WYJAŚNIENIA NR 2

ORAZ ZMIANA TREŚCI SIWZ

(do SIWZ nr 2012/OPK/SUW/1)

Na podstawie art. 38 ust.1 i 2 ustawy z dnia 29 stycznia 2004 r. – Prawo zamówień publicznych (tekst jednolity: Dz. U. z 2010r., Nr 113, poz. 759 z późn. zm. – dalej zwana Ustawą) Ozorkowskie Przedsiębiorstwo Komunalne Sp. z o.o. (dalej zwany Zamawiającym) informuje, że do Zamawiającego wpłynęły zapytania dotyczące postępowania oznaczonym nr rej. 2012/OPK/SUW/1 o udzielenie zamówienia publicznego pn. **"Modernizacja stacji uzdatniania wody w Ozorkowie przy ul. Sikorskiego 26/28"**.

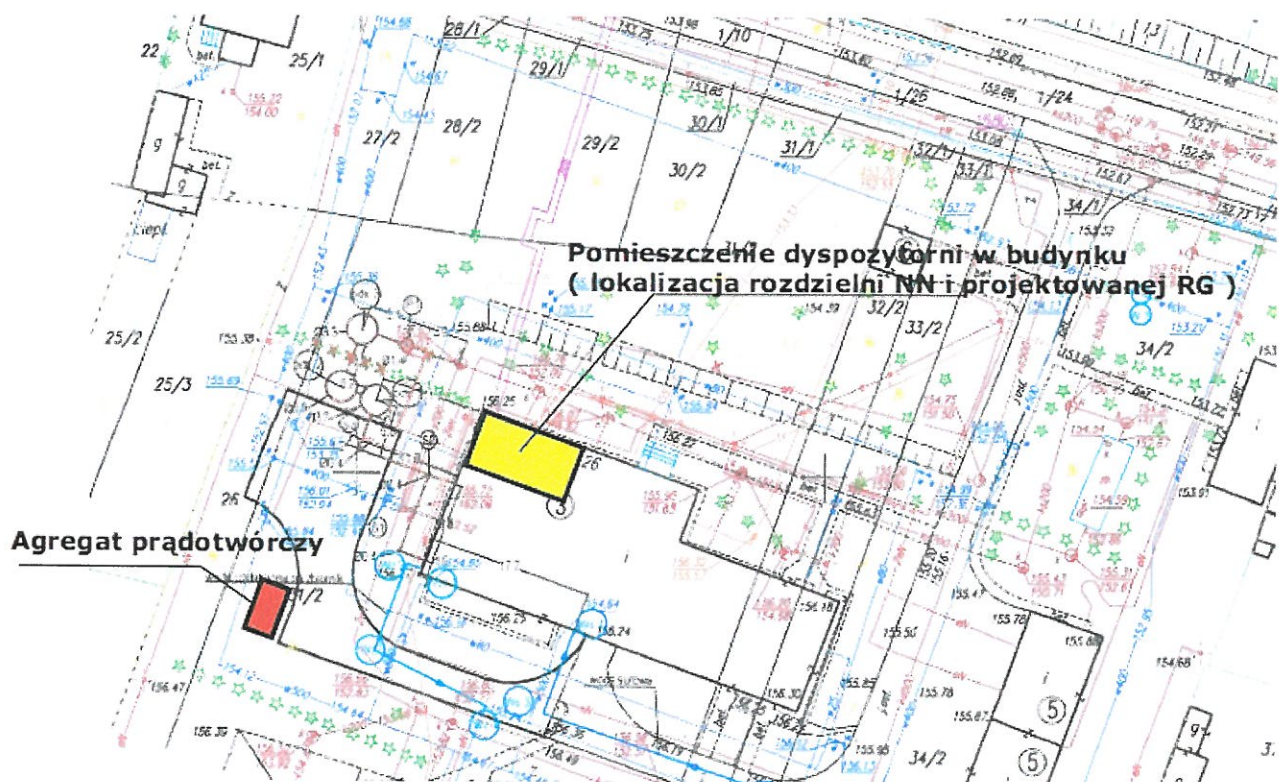
2. Zapytanie Wykonawcy:

W branży elektrycznej na schemacie RG (rys. 3) do połączenia RG z agregatem prądotwórczym przewidziano za pomocą przewodów 4xYKY120+YKYżo70. W przedmiarze branży elektrycznej pozycje nr 8 „Układanie kabli o masie do 1,0 kg/m w budynkach, budowlach lub na estakadach bez mocowania YKYżo 1x70 mm²” oraz nr 9 „Układanie kabli o masie do 2,0 kg/m w budynkach, budowlach lub estakadach bez mocowania YKY 1x120 mm²” mają obmiar po 10 m. Czy pozycja nr 9 nie powinna mieć obmiaru 4x10 m? Ponadto w części graficznej nie zaznaczono lokalizacji agregatu oraz układu SZR. Prosimy o określenie miejsca montażu tych elementów.

Odpowiedź Zamawiającego:

Na schemacie rozdzielni RG podano, że układ SZR ma być w dostawie (na wyposażeniu) agregatu prądotwórczego. Poniżej pokazano lokalizację agregatu prądotwórczego na planie zagospodarowania (plan w wyższej rozdzielczości do pobrania [„pobierz”](#))
